「福島第一原子力発電所第1～4号機に対する  
「中期的安全確保の考え方」に基づく施設運営  
計画に係る報告書」のうち使用済燃料乾式キャ  
スク仮保管設備の構造強度及び耐震性評価に  
おける入力データの誤りへの対応について  
(報告)

2012年9月28日  
東京電力株式会社

# コンクリートモジュールの構造強度及び耐震性評価における入力データの誤りについて(1)

三次元FEMモデルによる応力評価

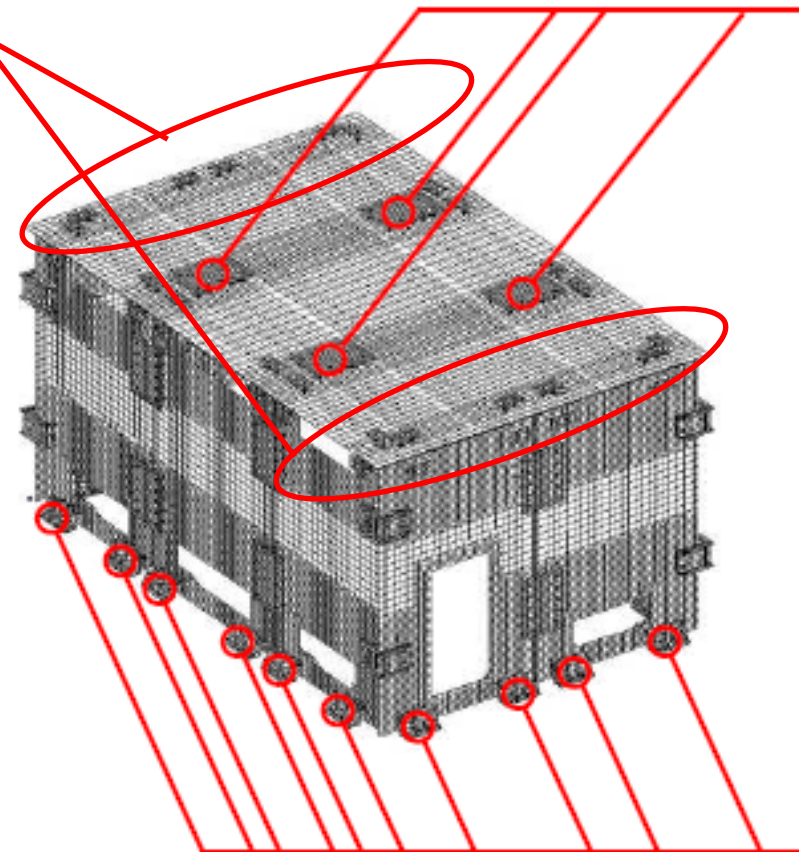
ひさしの張り出しが100mmのところを0mmと入力

接合金物の厚みが6mmのところを9mmと入力

↑  
入力データに誤り

金物ベースの厚みが19mmのところを22mmと入力

計算値	評価結果
8.11kNm	OK
7.23kNm	OK

計算値	評価結果
25.5kN	OK
54.0kN	OK
45.3kN	OK
21.9kN	OK
35.6kN	OK
107N/mm <sup>2</sup>	OK
78.6N/mm <sup>2</sup>	OK
50.7kN	OK
9.79kNm	OK
20.1kNm	OK
23.9N/mm <sup>2</sup>	OK
69.5N/mm <sup>2</sup>	OK
